**INFORME DE HITO DE CONTROL
N° 419-2023-OCI/5303-SCC**

**“EJECUCIÓN DE SISTEMAS ALTERNATIVOS PARA
RECOLECCIÓN Y EVACUACIÓN DE AGUAS DE LLUVIA EN
ZONAS URBANAS ANTE EL PELIGRO INMINENTE POR
INTENSAS PRECIPITACIONES PLUVIALES Y PROBABLE
OCURRENCIA DEL FENÓMENO EL NIÑO EN EL MARCO
DEL DECRETO DE URGENCIA N° 028-2023”**

**HITO DE CONTROL N° 2: CULMINACIÓN Y CONFORMIDAD
DEL SERVICIO - LAMBAYEQUE**

Imagen n.º 1
Distribución de los buzones prefabricados en el SARE Av. Grau – Santa Victoria

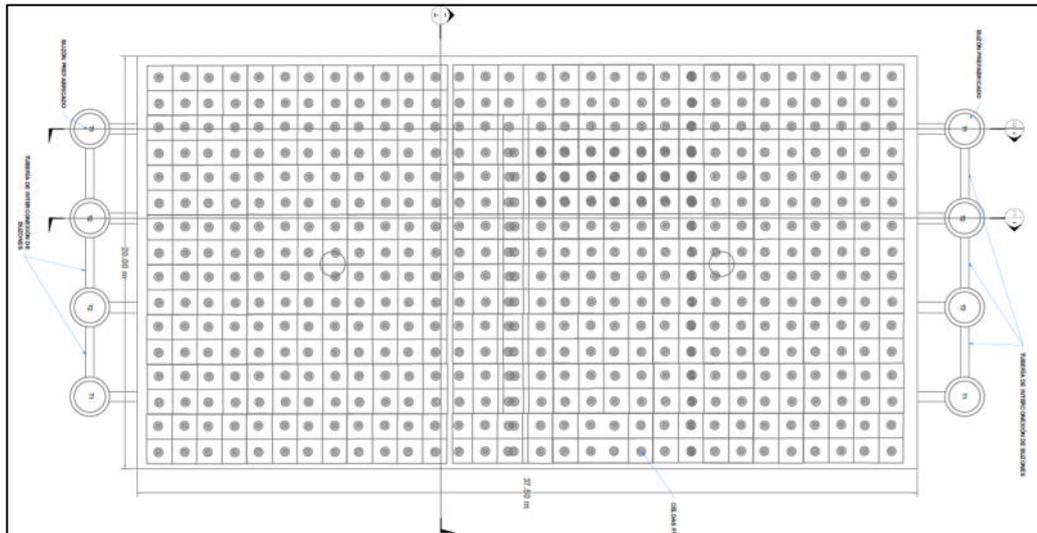
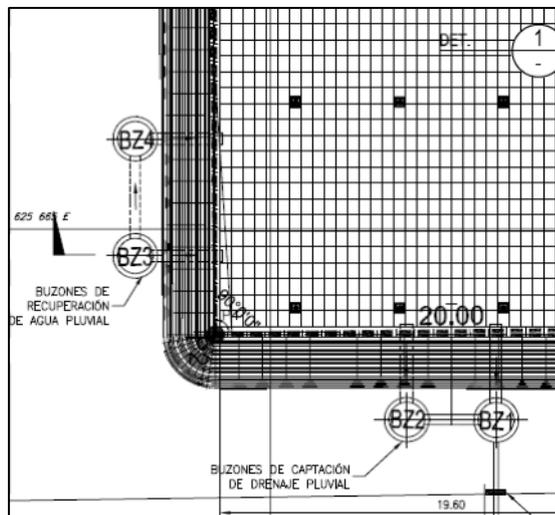
El plano **DET_01: plano de corte y detalle**³ de los TdR del SARE de la Av. Grau – Santa Victoria del distrito de Chiclayo⁴, respecto a la subpartida⁵ **05.01 Buzón prefabricado de concreto Di=1.5 m H>6 m**, detalla que el contratista del servicio instalaría un total de ocho (8) buzones prefabricados en el pozo de tormentas⁶: cuatro (4) buzones conectados entre sí por medio de tuberías de interconexión en uno de los lados menores del referido pozo, los cuales permitirán el ingreso de las aguas pluviales para su almacenamiento temporal en dicha estructura; en tanto que,

en el extremo opuesto los cuatro (4) buzones restantes, permitirán evacuar las aguas allí almacenadas.

En ese sentido, el contratista, en observancia a los TdR, durante la ejecución del SARE Av. Grau – La Victoria instalaría y habilitaría un total de ocho (8) buzones prefabricados de profundidad de 3,20 m en ambos extremos del pozo de tormenta, de los cuales, cuatro (4) buzones permitirán la entrada de las aguas pluviales a la estructura y los cuatro (4) buzones restantes permitirán la evacuación de dichas aguas, tal como lo detallan y lo especifican el plano **DET_01: plano de corte y detalle**, las **Especificaciones técnicas**⁹ y el **Detalle de estructura de costos**.

Es de precisar que, el contratista en el informe n.º 004, no adjuntaba documentación técnica o cálculos que sustenten que dicha reducción no afectaría o no disminuiría la capacidad de ingreso y salida de las aguas pluviales.

“Se deduce en un 50% el monto destinado para buzones, esto debido a que las condiciones de área y uso del servicio, presenta limitaciones para la instalación total de los buzones, donde el área de ingeniería, determinó la instalación de únicamente dos buzones de ingreso y dos buzones de salida respectivamente, dando un total de cuatro (04) buzones a instalar”.

De la revisión al contenido y adjuntos de la carta n.° 18-2023-ICE/CSV, no se advierte documentación técnica o cálculos que sustenten que la reducción del número de buzones no afectarían la capacidad de ingreso y salida de las aguas pluviales; asimismo, de la revisión a la documentación remitida por el PNSU a la comisión de control, no se advierte pronunciamiento de la entidad a favor o en contra respecto a la reducción en el número de buzones del SARE por “condiciones de área y uso del servicio”.

De lo antes señalado, se advierte que el contratista solamente ejecutó un total de cuatro (4) buzones en el SARE Av. Grau – Santa Victoria, pese a que los TdR del servicio, especificaban la ejecución de ocho (8) buzones; en tanto que, la reducción del número de buzones no contaba con justificación técnica del contratista que sustente que no se afectaría la capacidad del SARE, en tanto que, el PNSU no se pronunció oportunamente, pese a las continuas reiteraciones del contratista por dichas reducciones.

La situación descrita genera el riesgo de la afectación a la capacidad operativa del SARE por la reducción del 50% del número de buzones, situación que podría afectar la atención a la población en situación de vulnerabilidad ante la probable ocurrencia del Fenómeno El Niño 2023-2024, y el cumplimiento de la finalidad pública de la contratación.

Imagen n.º 7
Componentes para mejorar las condiciones de recolección y evacuación de aguas - Plano de replanteo SARE El Amauta - La Victoria

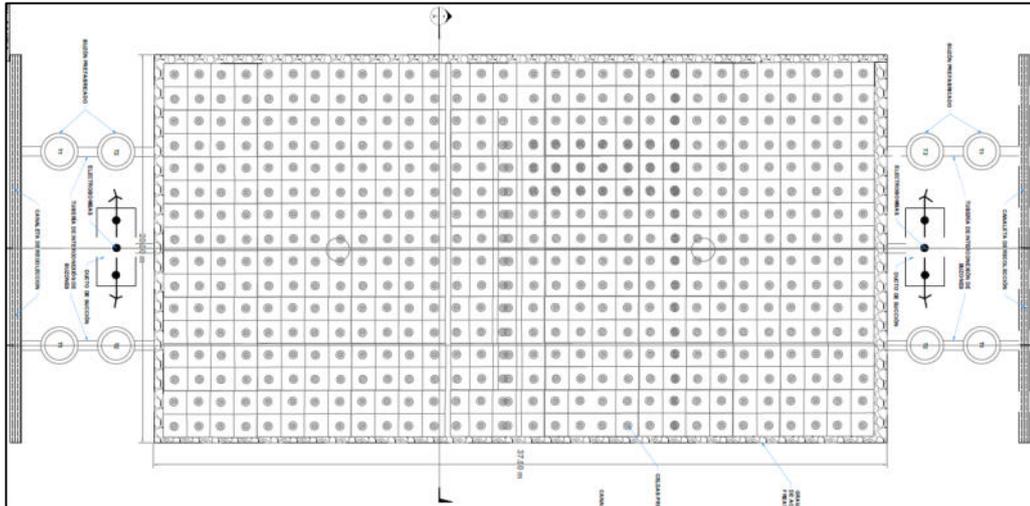
De otra parte, el Responsable de la UMPS del PNSU con carta n.º 162-2023/VIVIENDA/VMCS/PNSU/4.3 del 06 de noviembre de 2023, remitió al Contratista, el **plano de replanteo de corte y detalle**, el cual especificaba que en los lados menores (ancho) del pozo de tormenta, se habilitarían dos (2) canaletas de recolección, dos (2) rejillas, ductos de succión, y ocho (8) buzones intercomunicados entre ellos; con la finalidad de mejorar las condiciones de recolección y evacuación de aguas pluviales del SARE; indicándole además que podía presentar su propuesta de adicionales y deductivos con la finalidad de su evaluación y tramitación.

Cabe precisar que, el **plano de replanteo de corte y detalle**, respecto al plano **DET_01** con el que el contratista ejecutaba el SARE, adicionaba dos (2) canaletas de recolección, dos (2) rejillas, ductos de succión y una nueva distribución de los ocho (8) buzones.

Fotografía n.º 3: Trabajos de Excavación y mejoramiento de terreno de SARE El Amauta – La Victoria. Nótese que las citadas actividades se efectuaron el 14 de setiembre de 2023, según el registro de la cámara fotográfica.

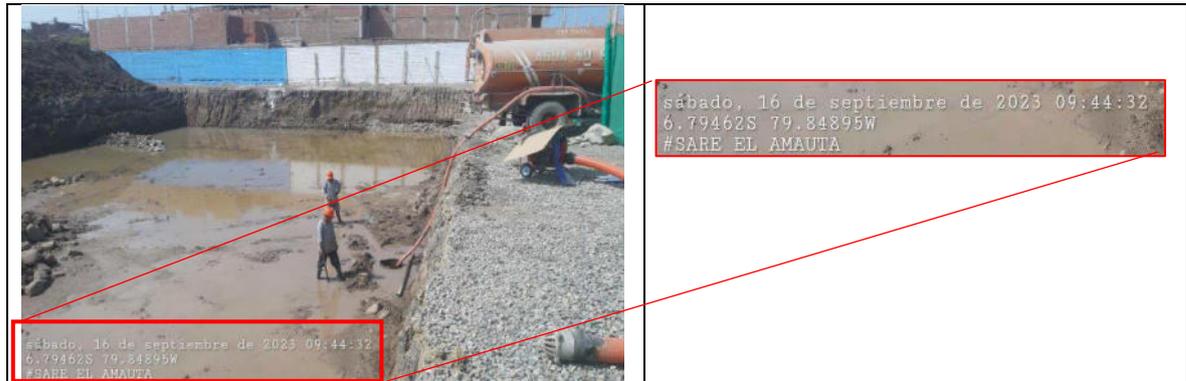
Las imágenes fotográficas siguientes muestran que el contratista del 14 al 16 de setiembre de 2023, efectuó actividades relacionadas a la excavación, mejoramiento de terreno y bombeo de agua de la napa freática, lo cual guarda relación con el cronograma del **Adicional de Servicio n.º 01**; sin embargo, no adjunta a su solicitud de adicional, documento alguno de dichas fechas, validado por el supervisor, que sustente los metrados que ya se habían venía efectuado en campo.

Fotografía n.º 4: Trabajos de Excavación, mejoramiento de terreno y bombeo de agua de napa freática del SARE El Amauta – La Victoria. Nótese que las citadas actividades se efectuaron el 16 de setiembre de 2023, según el registro de la cámara fotográfica.

En tal sentido, se advierte que durante la ejecución del servicio de habilitación temporal de SARE en la localidad El Amauta – La Victoria, el supervisor determinó la ejecución de actividades que no han sido consideradas en los Términos de Referencia, las mismas que no cuentan con documentación que sustente los metrados ejecutados; asimismo, las citadas prestaciones se han efectuado previo a la aprobación del Titular de la entidad y sin contar con los requisitos establecidos en la normativa de contrataciones vigente, generando el riesgo de reconocimiento de pago de metrados sin sustento y que no hayan sido verificados por la entidad, en perjuicio de la misma.
